***N. 00136 del 04/04/2024 del Registro delle Determinazioni della AOO 089***

**OGGETTO:** [ID VIP 8085] - Parco agrivoltaico "Agrienergy" di potenza elettrica nominale pari a 53,15 MW, da realizzare nel Comuni di San Pancrazio Salentino (BR), San Donaci (BR) e Cellino San Marco (BR).

Istanza per il rilascio del Provvedimento di VIA di competenza statale ex art. 23 del D.lgs. n.152/2006 e ss.mm.ii.

Relazione tecnica a supporto dell'istruttoria sul progetto  
**ID\_VIP 8085**

*Fig.1 – Ubicazione della p.c. 38 e distanza della medesima rispetto alla Masseria Lamia*

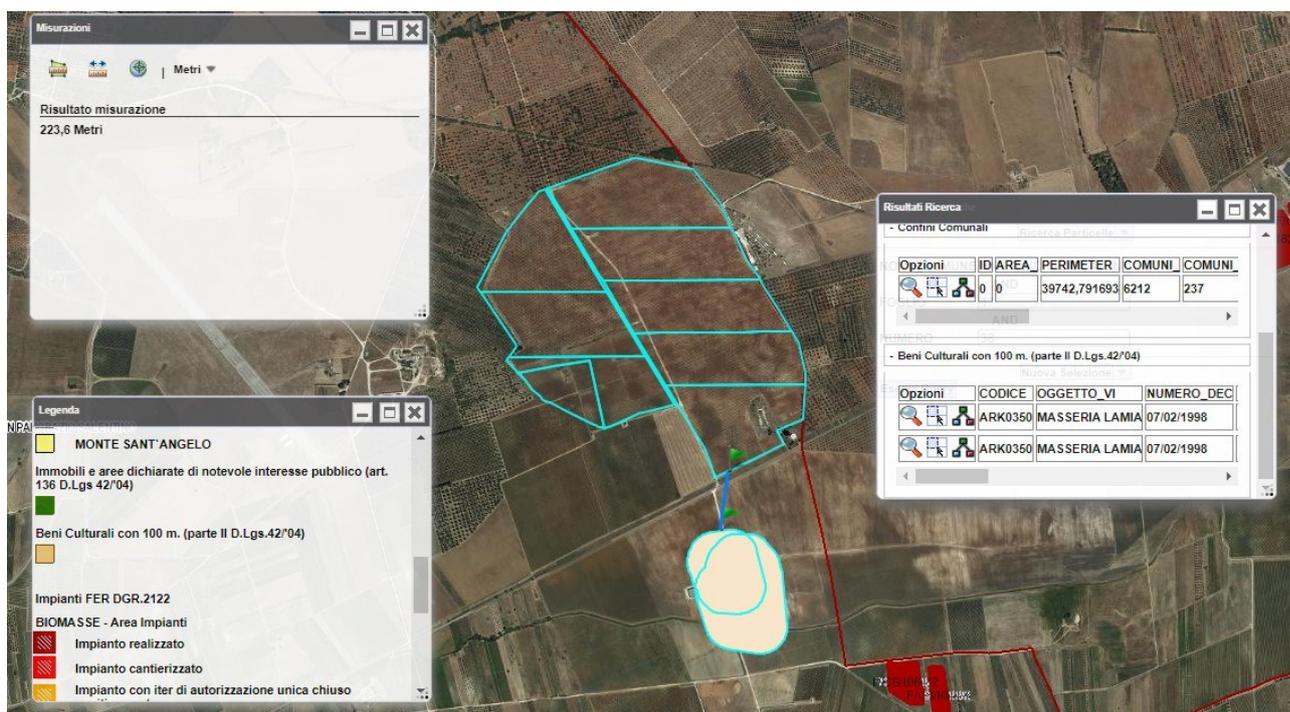
Nell'ambito delle aree interessate dal progetto denominato "AGRIENERGY" e poste nei territori comunali di San Pancrazio Salentino, San Donaci e Cellino San Marco, a fronte di una **generica IDONEITA' DELLE AREE** coinvolte dal progetto (Figg. 2 e 3), **NON è identificabile come AREA IDONEA all'installazione di impianti F.E.R.** l'area ubicata in S. Pancrazio Salentino al **Fg. 17, p.c. 38**, in quanto:

- **non** sono presenti impianti della stessa fonte energetica (**lett. a**)
- **non** ricade in siti oggetto di bonifica (**lett.b**) o relativi a cave e miniere dismesse (**lett.c**);
- **non** è a disposizione di Società di gestione di infrastrutture ferroviarie FF.SS., autostradali (**lett. c-bis**) o aeroportuale all'interno dei sedimi aeroportuali, (**lett.c-bis 1**);
- **non** ricade entro 500 m di distanza da zone a destinazione industriale, artigianale e commerciale, compresi i S.I.N., nonché le cave e le miniere (**lett. c-ter 1**);
- **non** risulta interna a impianti industriali/ stabilimenti o in aree agricole perimetrale entro 500 m di distanza dagli stessi impianti/stabilimenti (**lett. c-ter 2**);

- **non** risulta adiacente alla rete autostradale entro una distanza di 300 m (**lett. c-ter 3**);
- **ricade**, invece, nella fascia di rispetto di 500 m, per gli impianti fotovoltaici (**lett. c-quater**), in relazione a Beni Culturali sottoposti a tutela ai sensi della Parte II, D. Lgs. n. 42/2004, ed in particolare in relazione a (Fig. 1):
  - **Masseria Lamia**, a S del sito progettuale, riportata fra i Beni Culturali (parte II D.Lgs 42/2004, art.10) e indicato nel PPTR come 6.3.1 - Componenti culturali e insediative: Siti storico-culturali.

Figura 12: Inquadramento vincolistico generale su PPTR

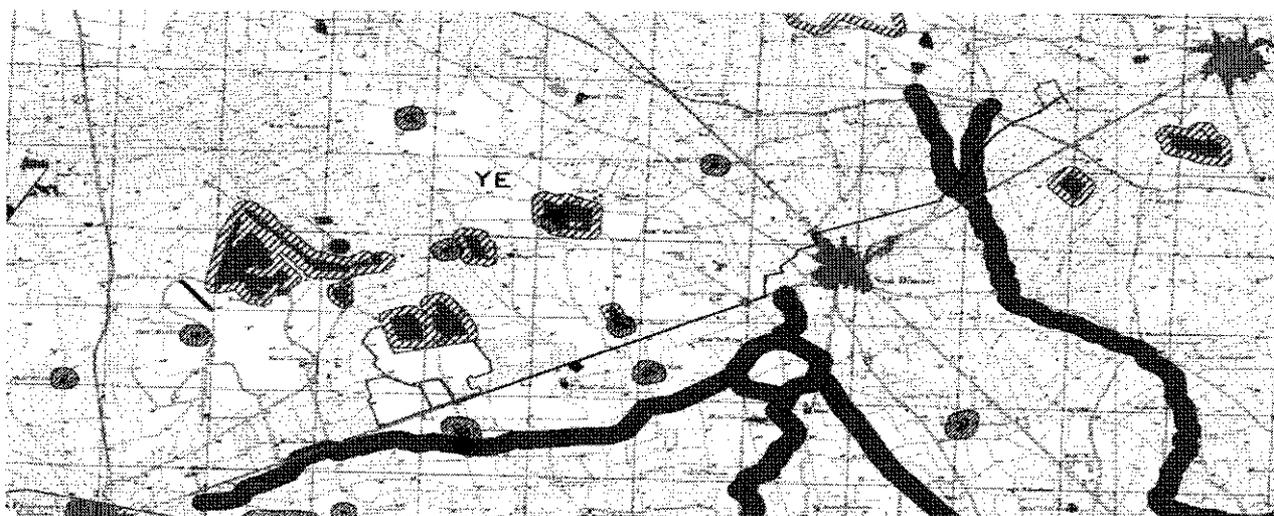
3) a pag.37 dello SIA il proponente ha dichiarato quanto segue: "Nessuna delle opere di progetto interferisce con alcun vincolo definito dal PPTR ad esclusione del cavidotto ed in particolare:

- Un breve tratto di linea interrata di connessione MT interferisce con il vincolo di "Reticolo idrografico di connessione alla R.E.R." nel comune di San donaci;
- Un breve tratto di linea interrata di connessione MT interferisce con il vincolo di "Città consolidata" nel comune di San donaci (fig 8)"

**Il proponente non ha sufficientemente relazionato in merito all'impatto ambientale di tale vincolo.**

Figura 13: Inquadramento vincolistico generale PAI

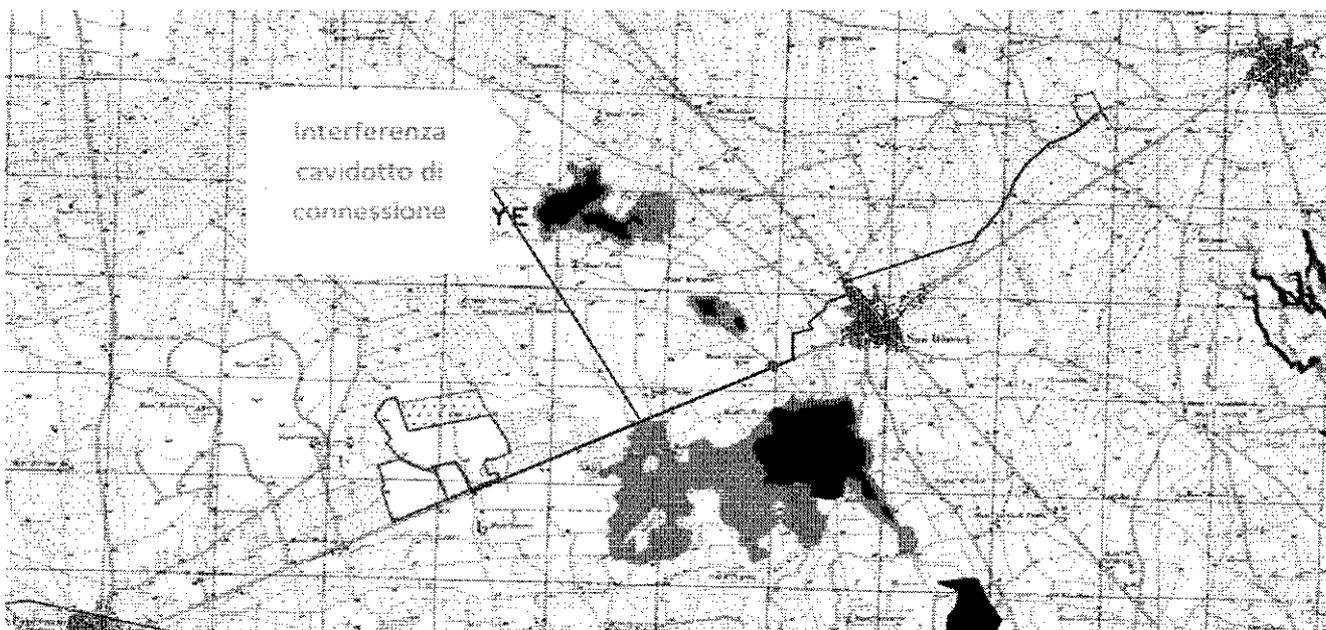
- 4) a pag.38 dello SIA il proponente ha dichiarato quanto segue: "Il cavidotto di collegamento interferisce in un punto con un'area a media pericolosità idraulica (art. 8 delle NTA del PAI) (fig. 7-)"

**Il proponente non ha sufficientemente relazionato in merito all'impatto ambientale di tale vincolo.**
